CONCEPTO TÉCNICO No. CT-4940

**Revisión de Estudio Particular de Amenaza y Riesgo
por Fenómenos de Remoción en Masa
Artículo 141 - Decreto 190 de 2004**

FASE: II
LOCALIDAD: 5 Usme
PROYECTO: LA FISCALA LOTE C
DIRECCIÓN: DIAGONAL 63 SUR No. 5C-20 ESTE
 CARRERA 4 ESTE CON CALLE 79 SUR *
BARRIO: ARRAYANES - LA FISCALA
UPZ: 56 Danubio
ÁREA (Ha): 0.43
FECHA DE EMISIÓN: Agosto 8 de 2007
TIPO DE RIESGO: Remoción en Masa
EJECUTOR DEL ESTUDIO: ESPINOSA & RESTREPO Y CIA LTDA
 *Dirección tomada del estudio

Figura 1 Localización General del Proyecto LA FISCALA LOTE C, Localidad de Usme en el Plano Normativo de Amenaza por Remoción en Masa (Decreto 190 de 2004)

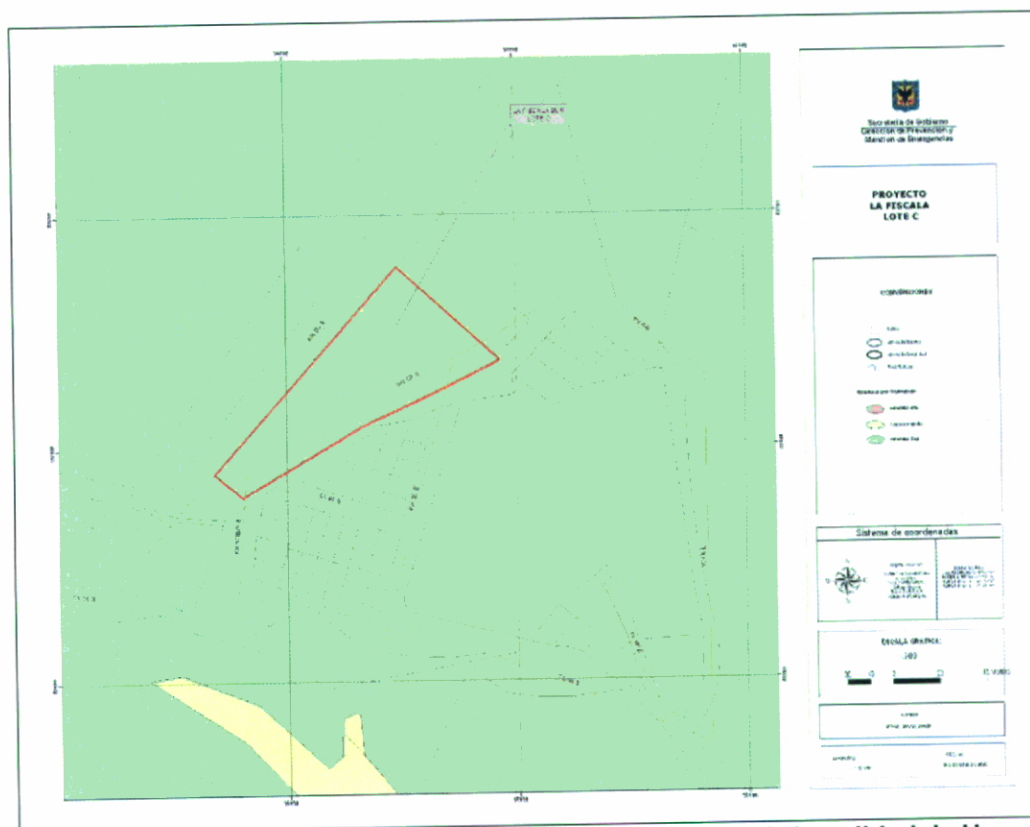
En la Figura 1 se indica la localización del predio del Proyecto La Fiscala Lote C. De acuerdo con el numeral 1 "Descripción del Proyecto y Localización" del Estudio (EYR-S 7197), en el área del proyecto se propone la construcción de 72 casas de 2 niveles en mampostería estructural, con luces entre ejes de muros de 3.5m a 5.0m, sobre una zona de ladera en un área de aproximadamente 4333m². El tipo de cimentación propuesto corresponde a cimientos corridos en concreto reforzado, según el estudio suelos y diseño de cimentaciones. Para la implantación del proyecto se planean cortes de 1.50 m de altura, como lo indica el consultor en el numeral 1 página 2 del informe.

En este mismo numeral 2.0 denominado "Topografía", describe lo siguiente: "...presenta una topografía descendente hacia el costado sur occidental del lote con una pendiente máxima del 60% en el costado nor oriental del lote y pendientes hasta del 24% en el sector en donde se desarrollará el proyecto". Asimismo el consultor señala que el plano topográfico del informe "se obtuvo a partir del levantamiento topográfico directo con equipos de precisión ejecutado por parte del cliente y

entregado como insumo suministrado a esta consultoría"; sin embargo, el plano que se presenta corresponde al "Plano Topográfico" a escala 1:1000 del Departamento Administrativo de Planeación Distrital (Actualmente Secretaría Distrital de Planeación), por lo que se recomienda verificar este aspecto.
